Elaboration du Plan Local d'Urbanisme Commune de BRULEY

Compte-rendu 17 du 12 décembre 2017

Réunion PPA

BRULEY Avis sur projet du Plan local d'urbanisme (en vue de la réunion des personnes publiques associées du 12 décembre 2017)

Illustration : en orange, exemple d'implantation d'un bâtiment au-delà des 75 mètres.

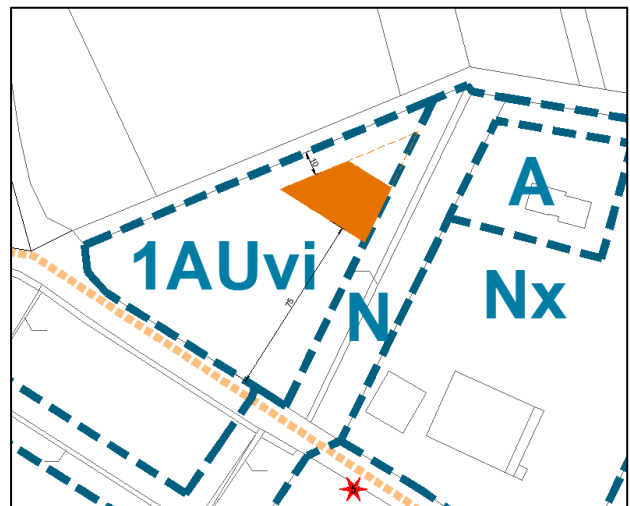
Il faut porter attention au classement RGC (Route à Grande Circulation) de la RD 908 qui impacte la constructibilité en imposant un recul de 75 m de part et d'autre de la voie (Des exceptions existent pour les constructions ou installations liées ou nécessaires aux infrastructures routières ; de services publics exigeant une proximité immédiate ; les bâtiments agricoles ; les réseaux publics ; l'adaptation, le changement de destination, la réfection ou l'extension de constructions existantes). Une dérogation à cette règle est possible en réalisant une étude entrée de ville.

Ainsi, se pose la question de la destination des constructions qui vont être implantées sur ce terrain. Si elles restent à destination agricole, il n'y a pas besoin d'étude entrée de ville, si elles sont portées par un pétitionnaire non enregistré à la chambre d'agriculture et/ou à des fins non agricole, une étude entrée de ville s'impose.
